Trámite : 011
Evento : 378
Actuación : 444

Referencia	Expediente No. 10.136.868
Asunto	Solicitud de patente para: DISPOSITIVO DE RECIPIENTE CON SEGURO
Solicitante	SCA HYGIENE PRODUCTS AB
Fecha de solicitud	4 de noviembre de 2010

- Yo, LUZ CLEMENCIA DE PÁEZ, obrando como apoderada del solicitante en el asunto antes identificado, me refiero al oficio No. **22095** notificado por fijación en lista de 04 de diciembre de 2012.
- Mediante oficio No. **22095** se puso en conocimiento del solicitante el informe que contiene las observaciones hechas por su Despacho sobre la presente solicitud de patente. Atiendo a las observaciones de la manera siguiente:

Figura 4 Documento US4306431

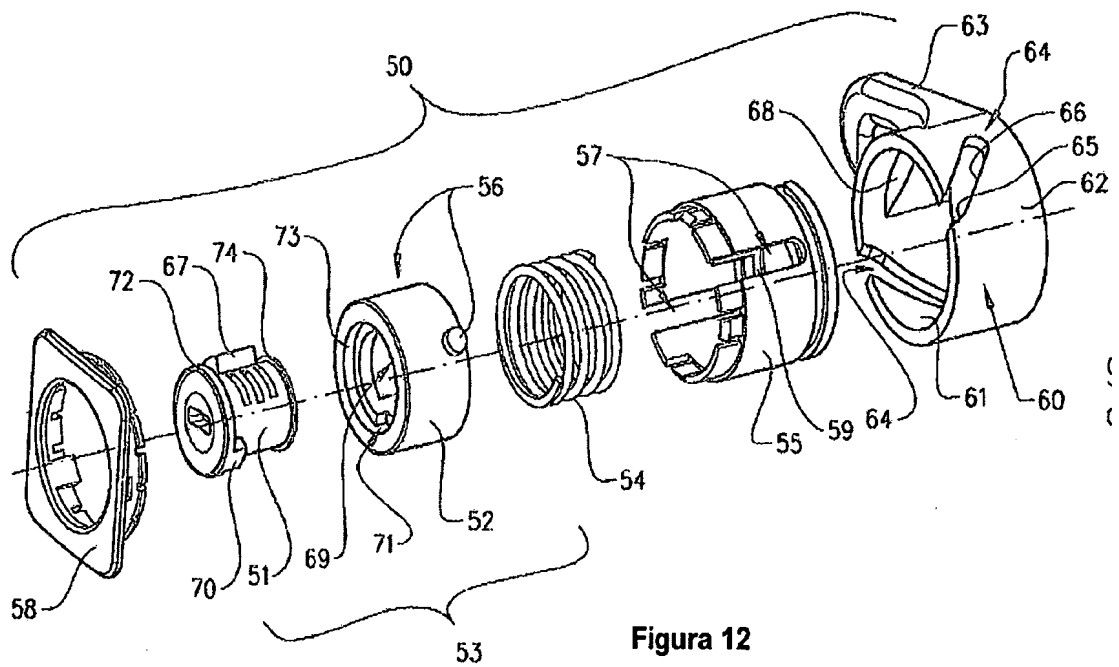
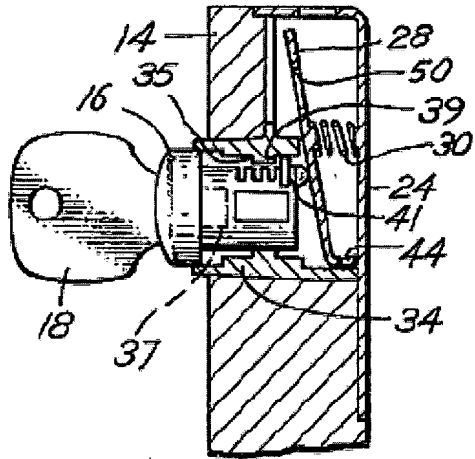
Por otra parte, a simple vista puede notarse que la invención de la presente solicitud no es idéntica a la cerradura divulgada en D1:

Consideramos que no solo no son idénticas las cerraduras sino que toda la conformación de los dispositivos son bastante diferentes: nótese la diferencia en el resorte, las levas, el pestillo de la cerradura de cada uno de los dispositivos de la presente invención y de D1, respectivamente.
